內政部營建署 開會通知單

開會事由：本部海岸管理審議會審議「新竹縣二級海岸防護計畫（草案）」專案小組會議

案由：審議新竹縣政府擬訂之「新竹縣二級海岸防護計畫（草案）」案

圖 1 新竹縣二級海岸防護區範圍圖

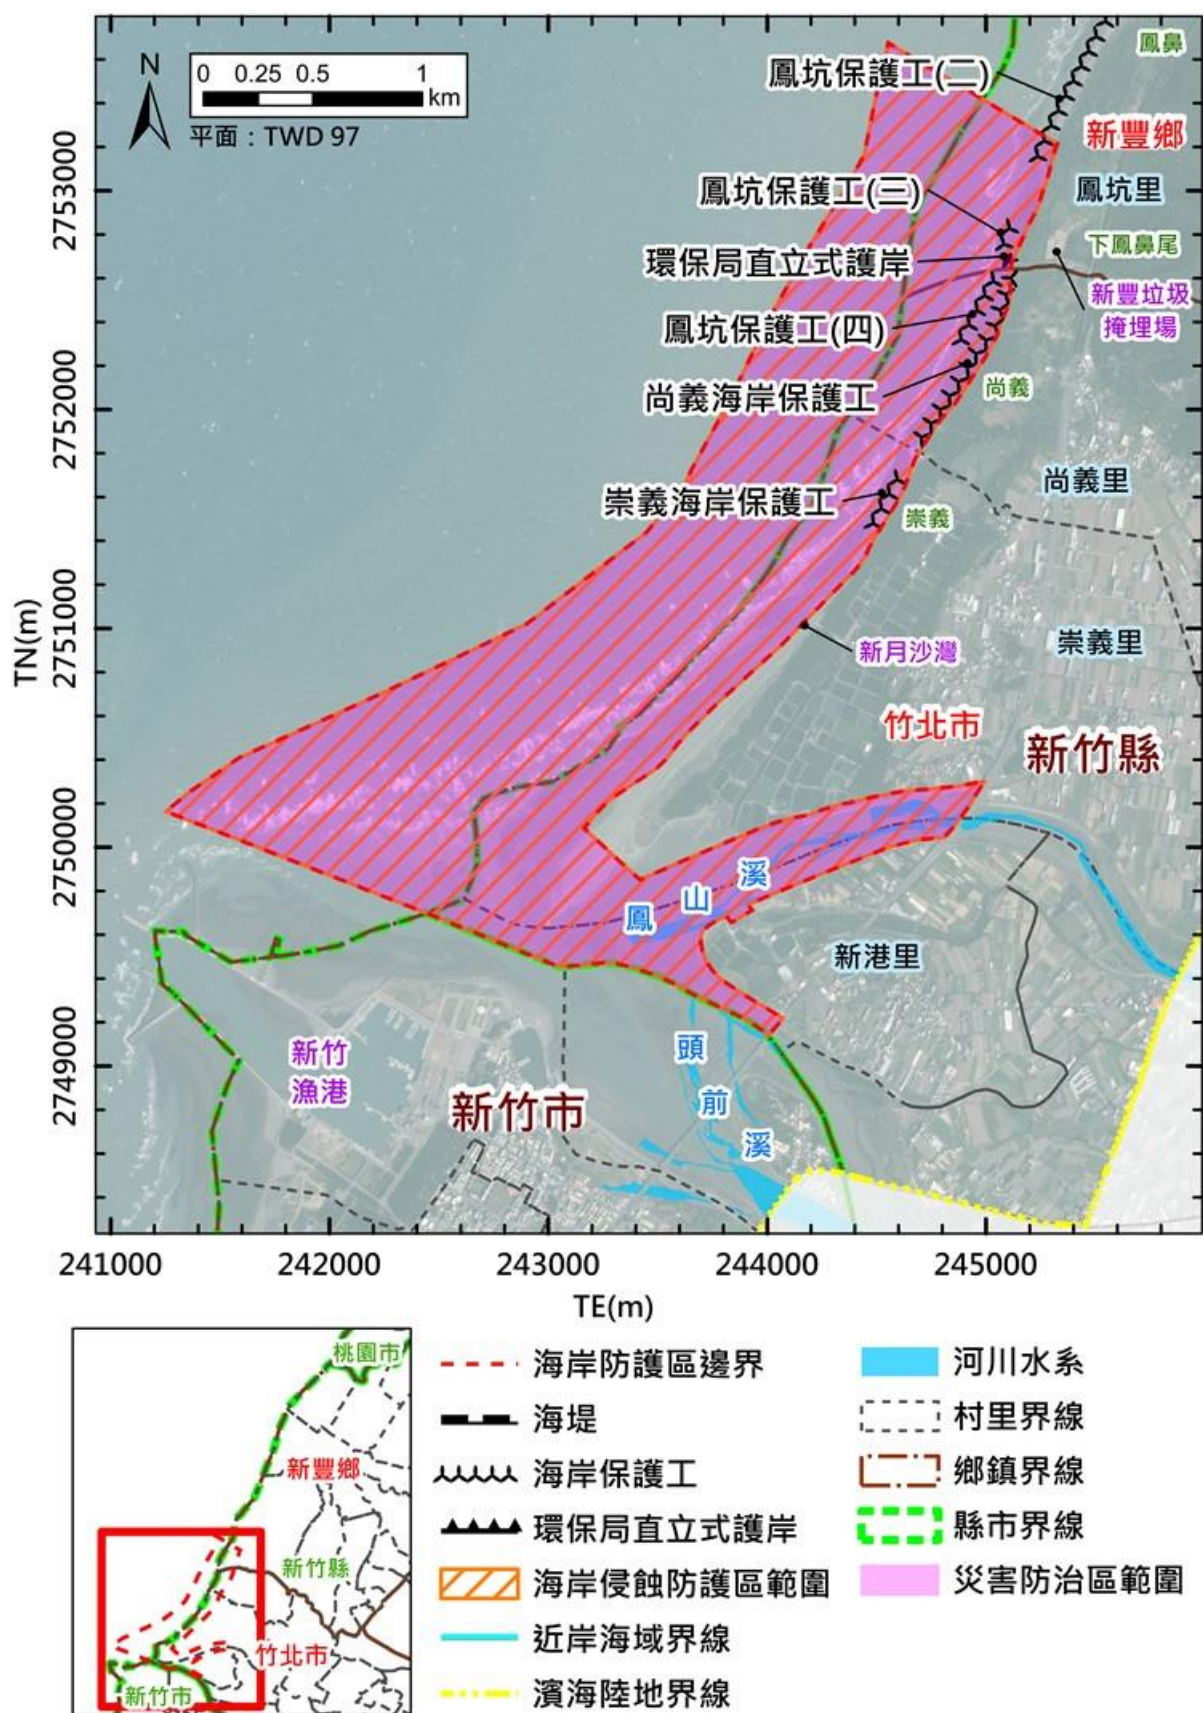
- 一、依本部營建署 108 年 10 月 8 日召開行政協商會議決議，考量氣候變遷之調適需求及規劃管理之完整性，海岸防護區範圍原則應將該海岸線相關設施區位完整納入，查第 33 頁至第 34 頁之海岸防護區劃設結果僅劃設災害防治區，並未劃設陸域緩衝區，依整體海岸管理計畫規定，中潛勢海岸侵蝕為「近 5 年平均高潮線每年後退量 2 公尺以上未達 5 公尺」，本案是否已考量氣候變遷及平均高潮線後退量，未將海堤後方向陸側範圍之相關重要設施劃入，及是否有海岸侵蝕嚴重卻未劃入範圍者，請新竹縣政府補充說明。
- 二、本計畫除依整體海岸管理計畫指定之「竹北市崇義里(鳳山溪-尚義海岸)海岸防護區位劃設海岸防護區範圍外，另新增劃設「竹北市尚義里(尚義海岸)至新豐鄉鳳坑村」及「新竹縣市界(頭前溪口)至竹北市尚義里(尚義海岸)」等 2 區段為海岸防護區範圍，係以 101 年～108 年水深地形監測資料分析前開地區海岸侵蝕速率分別達 2.81 公尺/年，已具中潛勢海岸侵蝕程度；惟整體海岸管理計畫 106 年公告實施前，尚未達中潛勢海岸侵蝕，是否為 106 年後加劇之海岸侵蝕情況，請新竹縣政府補充說明新增範圍之防護標的及劃設理由，並請經濟部水利署表示意見。

- 一、本案海岸防護區範圍之完整性及妥適性部分，新竹縣政府之補充說明，如經委員及相關機關討論無其他意見，擬同意確認。若海岸防護區範圍經討論須調整，請新竹縣政府修正本計畫書相關內容。
- 二、本案新增劃設 2 區段為海岸防護區範圍之海岸侵蝕情形部
